Adjunto remito, para su conocimiento y efectos oportunos, el informe sanitario sobre el "Proyecto de reforma de piscinas municipales de Uharte-Arakil", de mayo de 2023, solicitado por el Ayuntamiento de Uharte-Arakil, elaborado por la Sección de sanidad ambiental del Instituto de Salud Pública y Laboral de Navarra.

ASUNTO: Informe sanitario sobre el “Proyecto de reforma de piscinas municipales de Uharte-Arakil”, de mayo de 2023, solicitado por el Ayuntamiento de Uharte-Arakil.

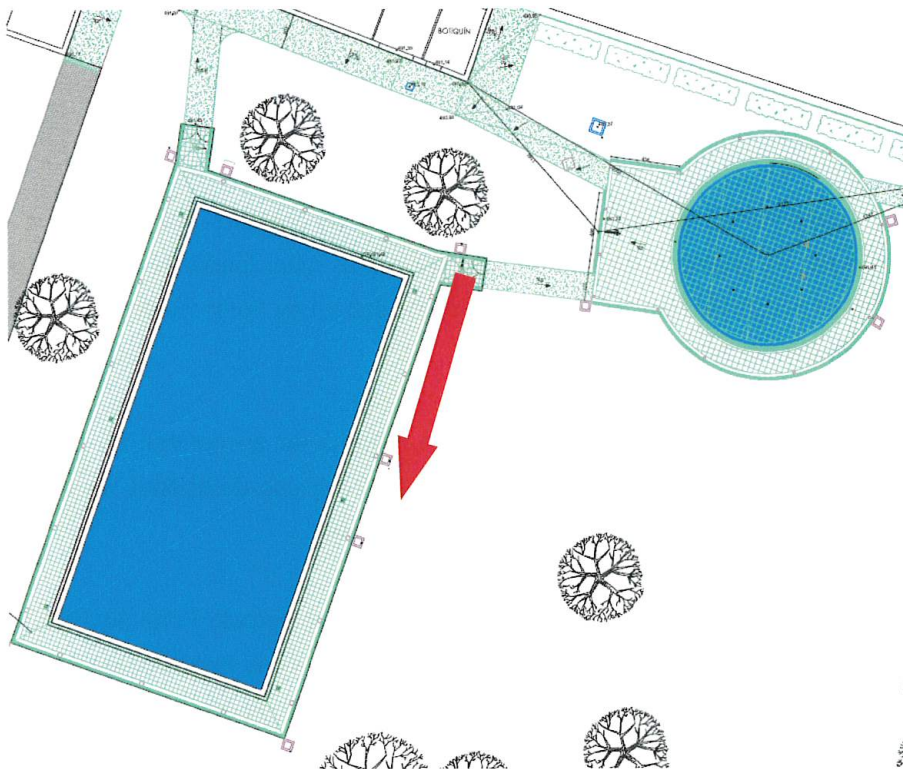
2. De acuerdo con el artículo 10.3 del Decreto Foral 86/2018, de 24 de octubre, uno de los accesos al vaso de recreo debe alejarse del vaso de chapoteo, según se indica en la imagen siguiente:
